TITRE : iot-solaire-v2-FRANCISCO.pdsprj REV@REV

PROJET : iot-solaire-v2-FRANCISCO.pdsprj

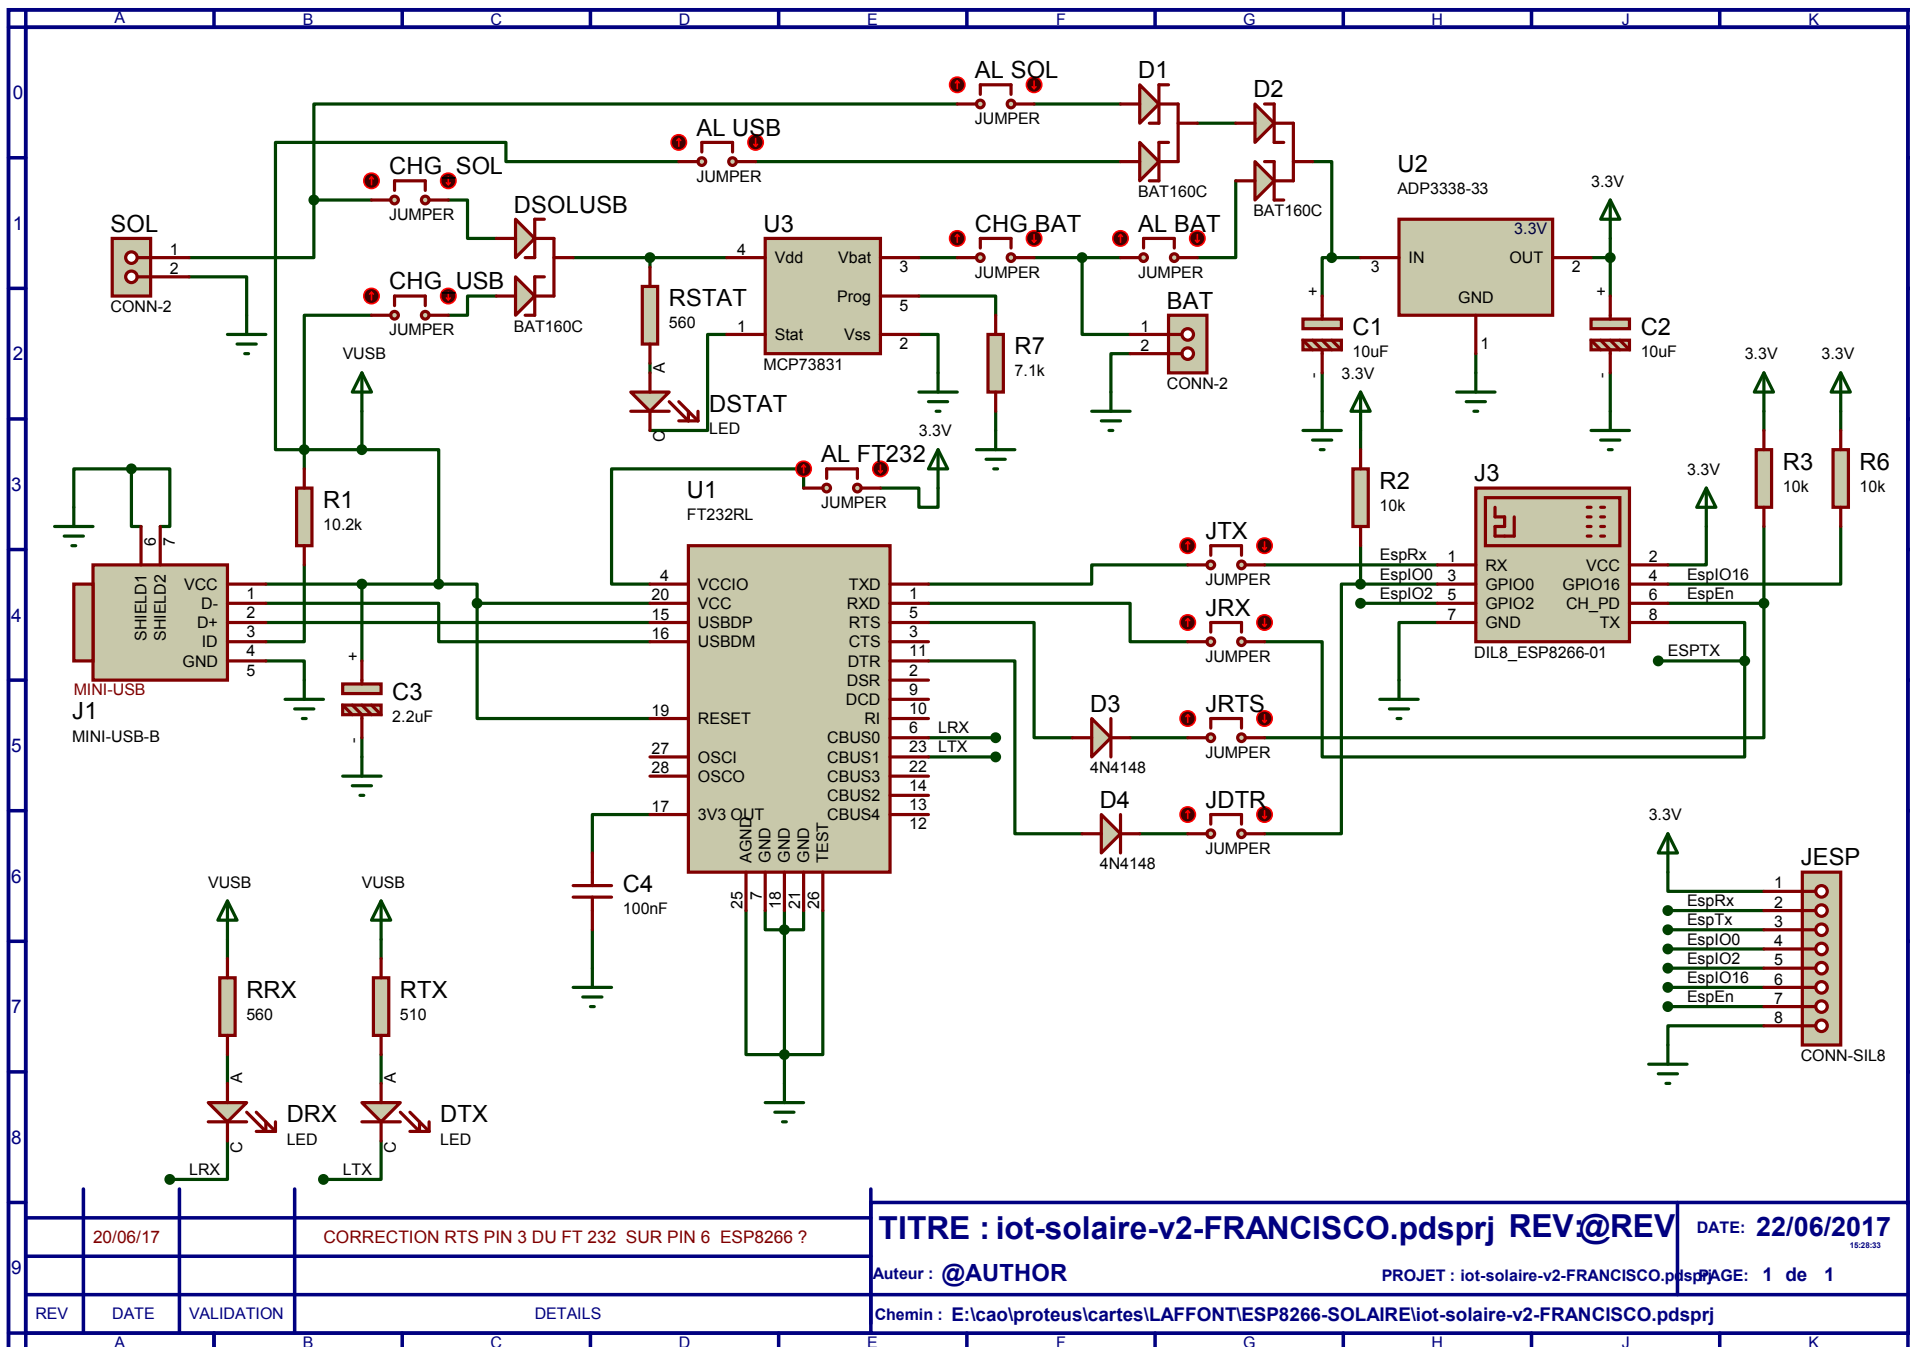
CORRECTION RTS PIN 3 DU FT 232 SUR PIN 6 ESP8266 ?
